拍攝日期:110.10.20

工程名稱: 竹 43-1 線 1K+720~1K+920 維護道路安全附屬設施改善工程

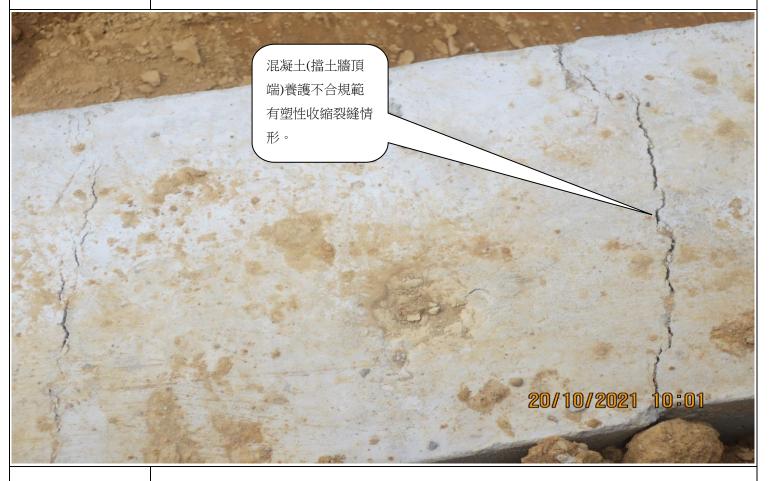
0k+020 處擋土牆有氣泡孔情形。
